青蓮寺用水幹線水路についての追加説明

- 青蓮寺用水幹線水路について
- 第 71 回委員会（H20.1.29）審議資料 2-3
「青蓮寺用水幹線水路と調整池について」の川上委員の説明について
- 別紙 川上ダム利水の代替案に対する見解
（淀川水系流域委員会第 70 回委員会（H20.1.9）審議資料 1-3 の後半部分）

平成 20 年 2 月 20 日

近畿地方整備局

青蓮寺用水幹線水路 平面図

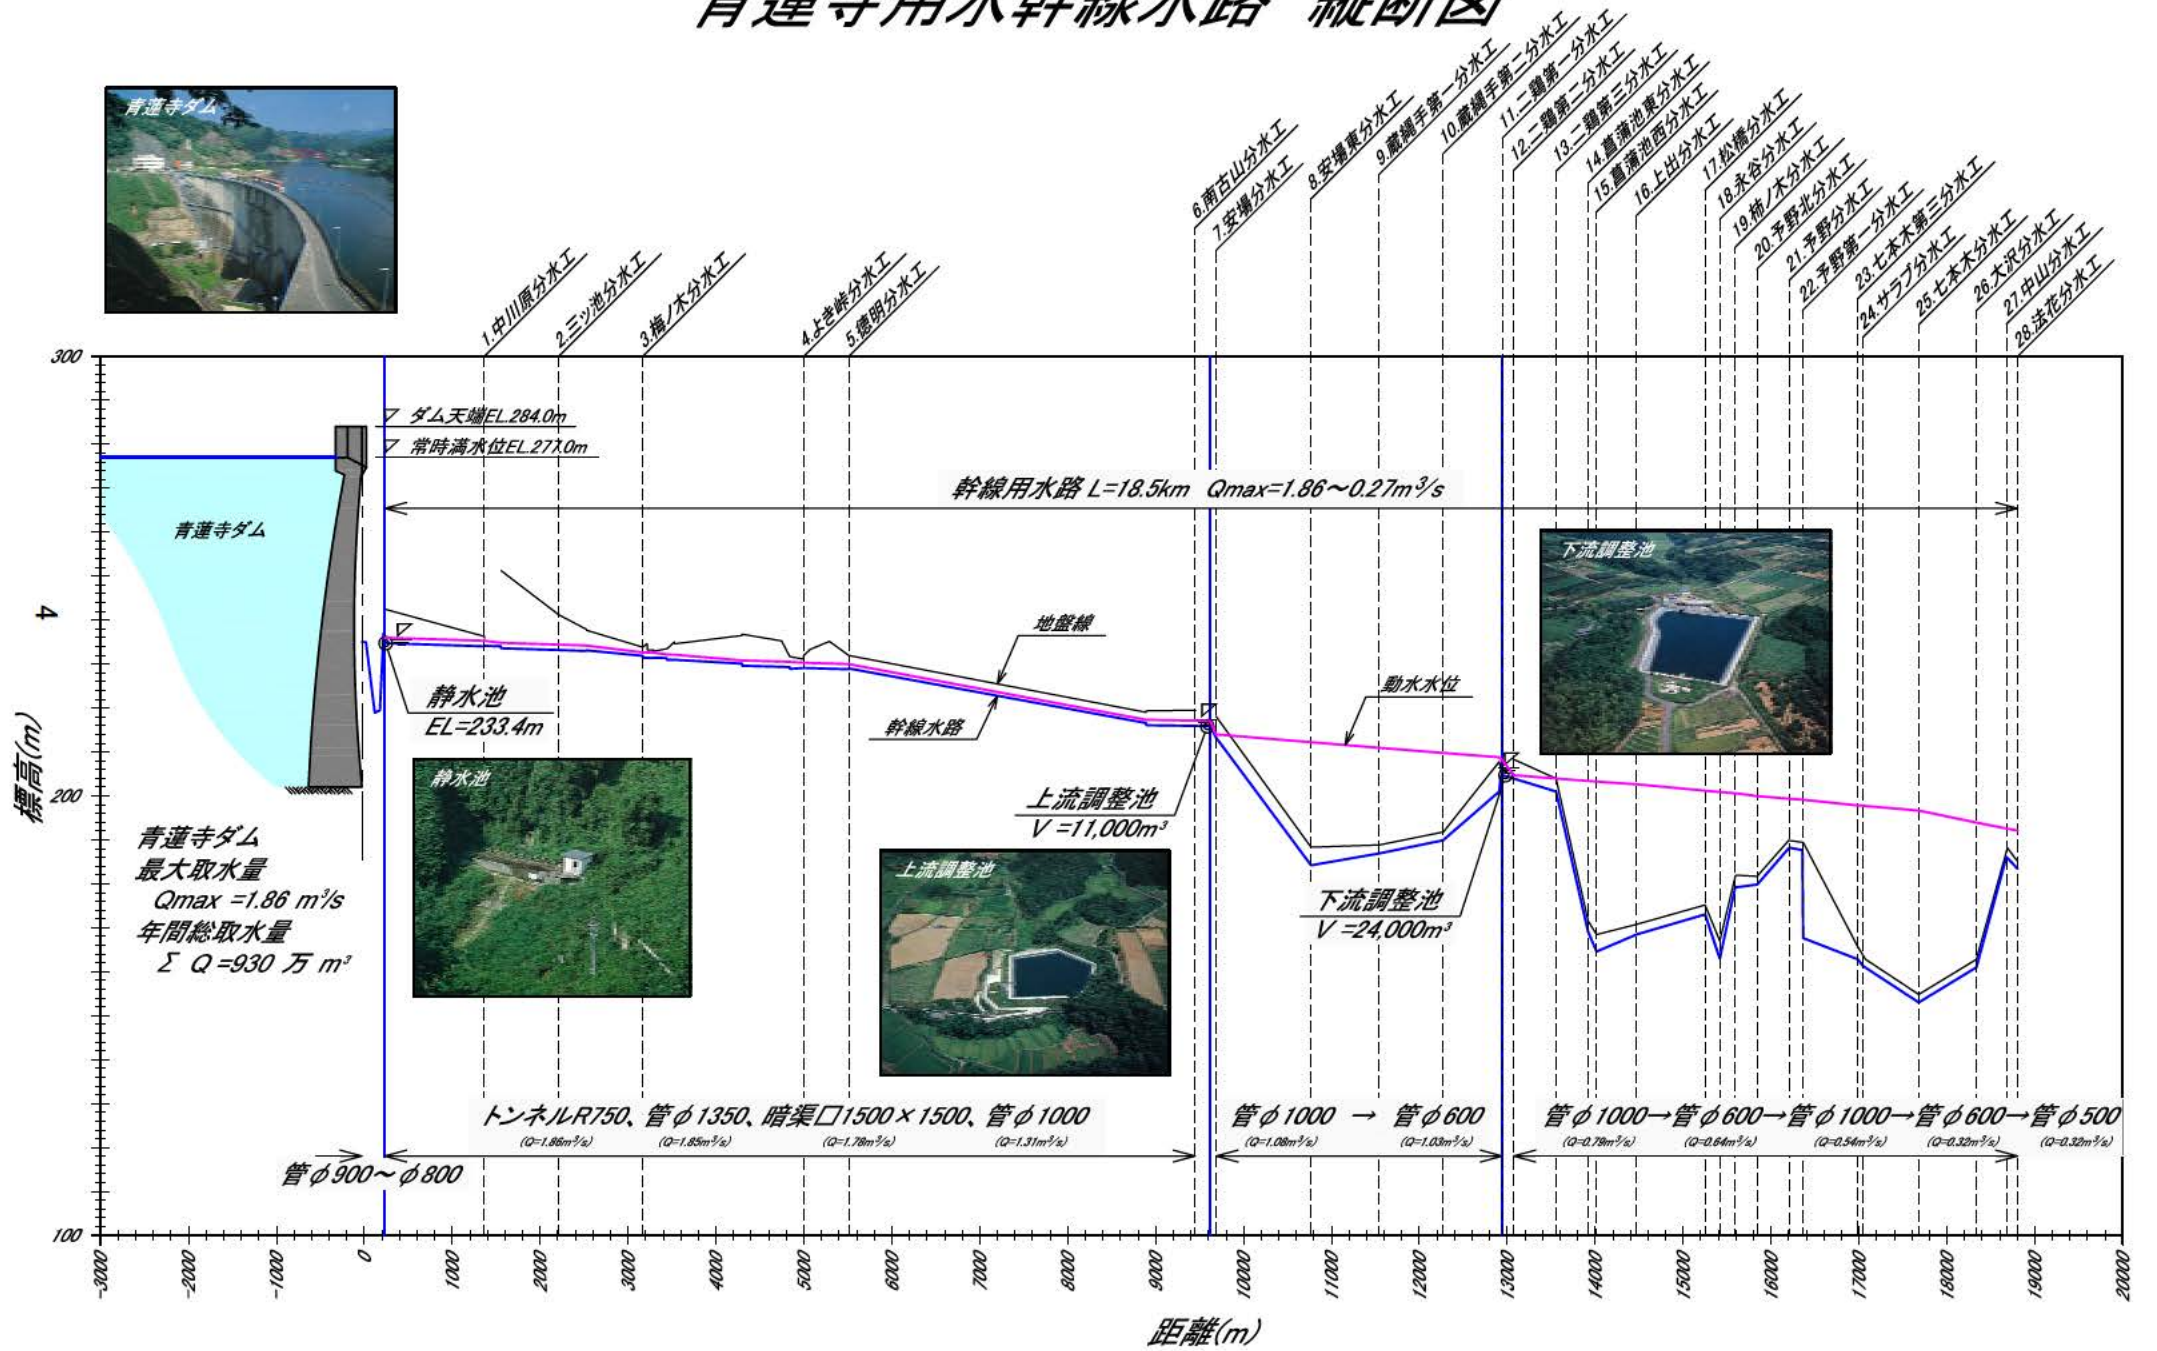
このため、伊賀水道用水を流すには、通水能力の余裕幅の大小はあっても、暗渠の4区間（約 423m）及びサイフォンの8区間（約 8563m）で増設あるいは改築が必要となるとともに下流調整池等に矢田川に伊賀水道用水を補給するための分流施設を建設する必要があります。

このため伊賀水道用水 0.358m³/s を確実に導水し、適確な管理を行うには導水路（φ600、L=8700m）を新設する方が望ましいと考えます。

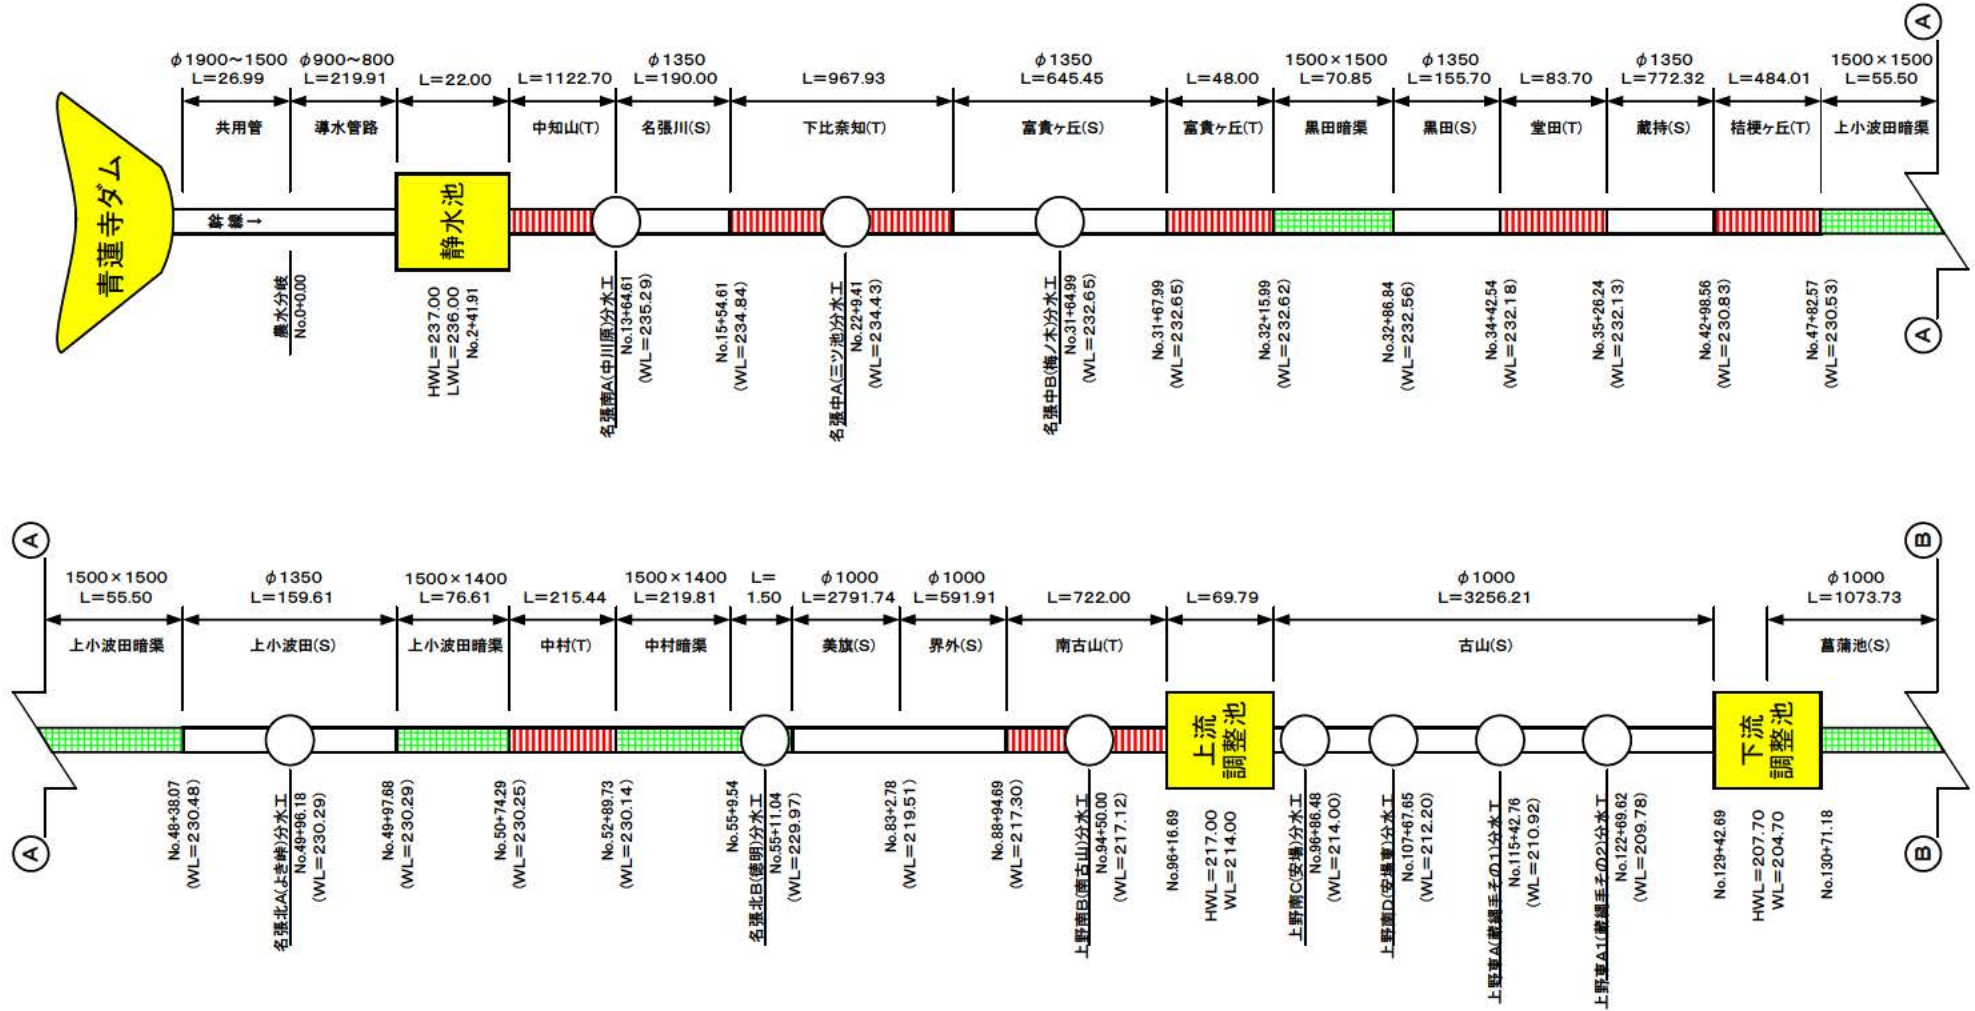
・青蓮寺用水の幹線水路の構造は p 9 にお示ししたとおり、静水池～上流調整池～下流調整池（矢田川上流域）までは、トンネル（自由水面を有する）、コンクリート暗渠（自由水面を有する）、PC管（サイフォン）から構成されています。したがって青蓮寺用水の幹線水路は、青蓮寺ダムからパイプラインが連続している訳ではなく、自由水面を持つトンネル区間や調整池等で管路内の水圧は開放されています。

・青蓮寺ダムの水圧を受けて流下するφ800区間（青蓮寺ダム～静水池）の通水能力と自由水面を持つ上・下流調整池の間のφ1000のサイフォン区間（上流調整池～下流調整池）の通水能力を概略比較すると以下のとおりです。

矢田川井堰位置図

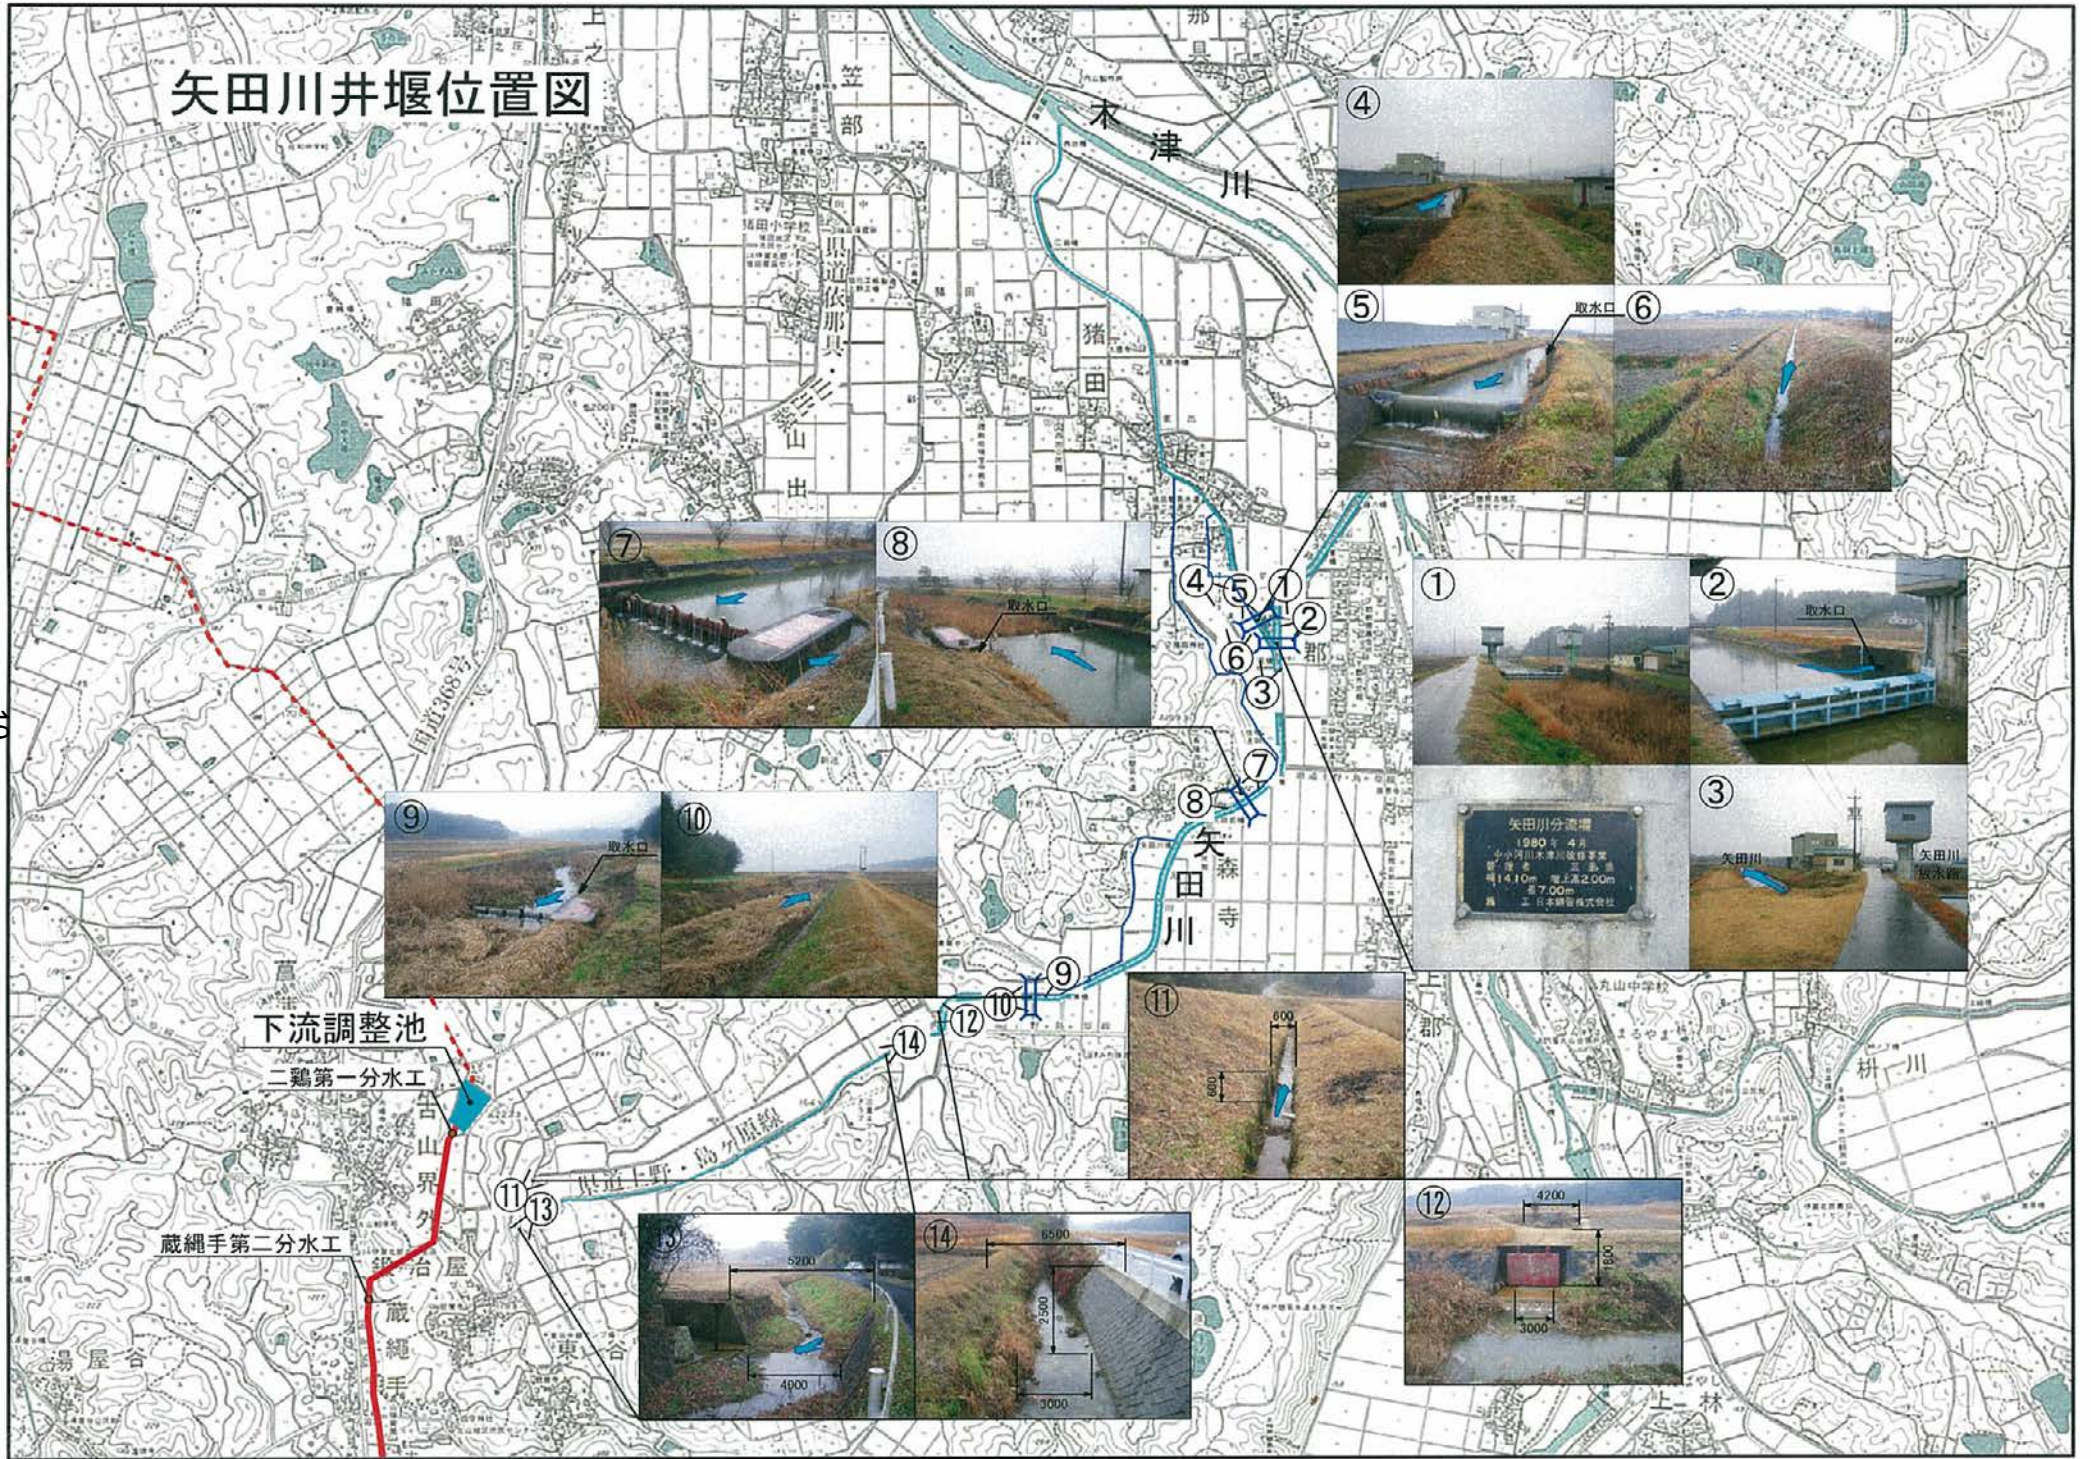
矢田川には農業用水取水堰が3箇所あります。（p 10参照）渇水時に補給した水がこれらの堰で取水されずに通過できるためには、堰を改造するとともに取水利用のルールを堰管理者と合意することが必要となります。

第 71 回委員会 (H20. 1. 29) 審議資料 2-3

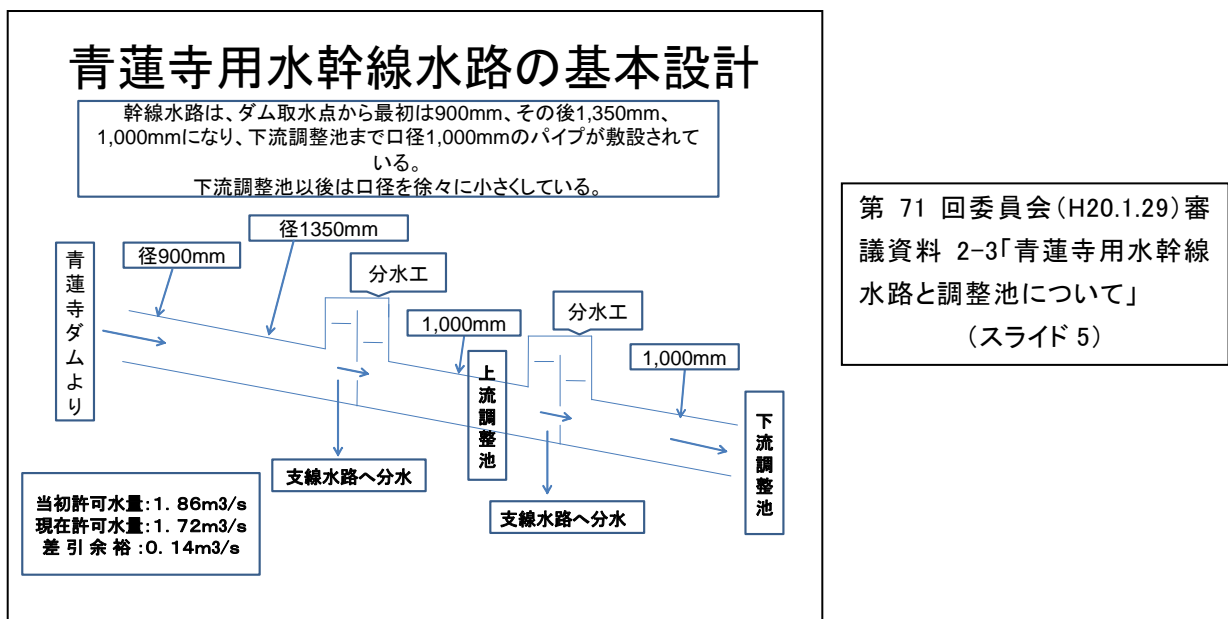
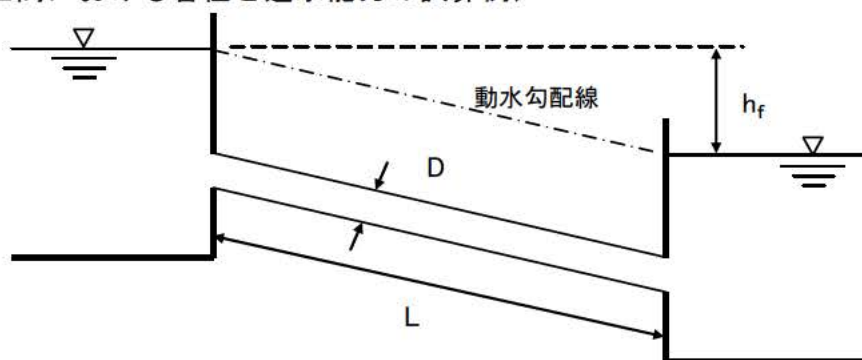
同じ配管ですずっといきますと、これは過剰設備ということになります。したがって配管は小さくしていくわけです。

・・・幹線水路はダム取水点から最初は900mm、その後1,350mmになりまして、その次に1,000mmになって、下流調整池まで口径1,000mmのパイプがずっと延々と敷設されているわけです。

・・・したがって、河川管理者が提出された、先ほど私が読み上げた資料のように幹線水路が末端に行くほど小さくなっていて、下流調整池の直上流地点で流下能力の余裕が $0.05\text{m}^3/\text{s}$ しかないということは、これはちょっとおかしいと思います。

平成15年までは $1.86\text{m}^3/\text{s}$ 、そして平成15年以降は $1.72\text{m}^3/\text{s}$ 、差し引き $0.14\text{m}^3/\text{s}$ が実際に送水されていたわけなんですね。ですから、余裕が $0.05\text{m}^3/\text{s}$ しかないというこの見解は間違っているというふうに私は判断したわけですがけれども、河川管理者はいかがでしょうか。

以上のように、管径が大きくても動水勾配（上下流の水位差と管路長）が小さい場合は水管内の流速は小さくなるため通水能力は下がります。したがって、管径の大きさと通水能力が決まるものではありません。

(1) 施設を造ったときからあるサイフォン区間の構造上の余裕 $0.05\text{m}^3/\text{s}$

見解の中でお示した数値は、上流調整池から下流調整池までのサイフォン区間における余裕の最小値であり、具体的には下流調整池の約700m手前の蔵縄手その1分水工：NO.115+42.76から蔵縄手その2分水工：NO.122+69.62の間の余裕が $0.05\text{m}^3/\text{s}$ となります。

下流調整池までの区間における余裕は、下流調整池の約700m手前の蔵縄手その1分水工：NO.115+42.76から蔵縄手その2分水工：NO.122+69.62の間で最小となりその値は $0.10\text{m}^3/\text{s}$ となります。

従って、下流調整池までの幹線水路の余裕の合計は $(1) + (2) = 0.15\text{m}^3/\text{s}$ となります。
